リコール届出一覧表

リコール届出日：令和3年2月18日

リコール届出番号	外-3174	リコール開始日	令和3年2月18日
届出者の氏名又は名称	フォルクスワーゲングループ ジャパン株式会社 代表取締役社長 ティル シェア	製作国：ドイツ連邦共和国 製作者名：フォルクスワーゲン株式会社 問い合わせ先：フォルクスワーゲン カスタマーセンター (フリーダイヤル)0120-993-199 (アドレス)http://www.volkswagen.co.jp/	
不具合の部位（部品名）	燃料装置（燃料ゲージ付きサクシジョンジェットポンプ）		
基準不適合状態にあると認める構造、装置又は性能の状況及びその原因	燃料タンクに取り付けられている燃料ゲージ付きサクシジョンジェットポンプにおいて、製造時の組付指示が不適切なため、使用過程において当該ポンプが傾くことがある。そのため、燃料残量が正しく検出できず実際に燃費より多く表示して、最悪の場合、走行中に燃料切れによりエンストするおそれがある。		
改善措置の内容	全車両、燃料ゲージ付きサクシジョンジェットポンプを対策品に交換する。		
不具合件数	457件	事故の有無	なし
発見の動機	市場からの情報による。		
自動車使用者及び自動車特定整備事業者等に周知させるための措置	<ul style="list-style-type: none"> ・ 自動車使用者：ダイレクトメール、電話および電子メール等で通知する。 ・ 自動車特定整備事業者等：日整連発行の機関誌に掲載する。 ・ 弊社インターネットホームページに掲載する。

改善箇所説明図

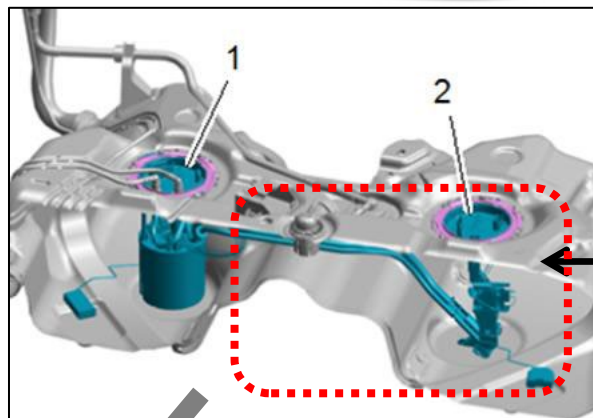
基準不適合箇所

燃料ゲージ付きサクシオン
ジェットポンプ

燃料タンクに取り付けられている燃料ゲージ付きサクシオンジェットポンプにおいて、製造時の組付指示が不適切なため、使用過程において当該ポンプが傾くことがある。そのため、燃料残量が正しく検出できず実際より燃料を多く表示して、最悪の場合、走行中に燃料切れによりエンストするおそれがある。

全車両、燃料ゲージ付きサクシオンジェットポンプを対策品に交換する。
